Stellungnahme von I17 zur Verschiebung der WEA 5 um 3 m

Friedrichstadt, 01.08.2016

Stellungnahme zur möglichen Verschiebung der geplanten WEA W5 am Standort Miltzow

Abbildung 1: Übersichtskarte

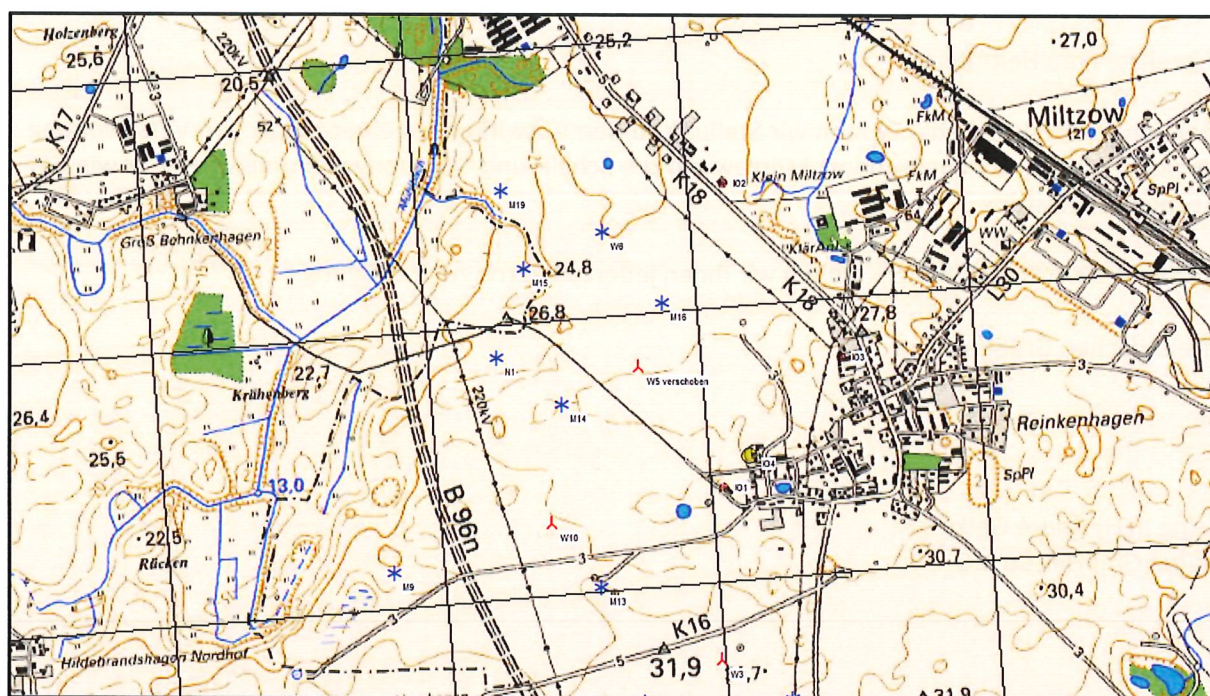
Am Standort Miltzow kommt es zu einer Verschiebung der geplanten WEA W5 um ca. 3 m Richtung Nordwesten [4]. Der nachfolgenden Tabelle sind die ursprünglichen und neu geplanten WEA-Koordinaten zu entnehmen.

Abbildung 1 stellt die Situation am Standort dar. Um die Auswirkung der Verschiebung der WEA W5 zu erläutern wurden die nächstgelegenen Wohnbebauungen IO_1 Alte Dorfstr. 10 (Museum) in Reinkenhausen, IO_2 Landstr. 1, Engelswacht und IO_3 Engelswachter Str. 5-8 in Reinkenhausen bzgl. der Schallimmissionen, der IO_4 Sondenweg 10 in Reinkenhausen hinsichtlich der Schattenwurfbelastung und die M16 als nächstgelegene WEA bzgl. der effektiven Turbulenzintensität näher betrachtet.
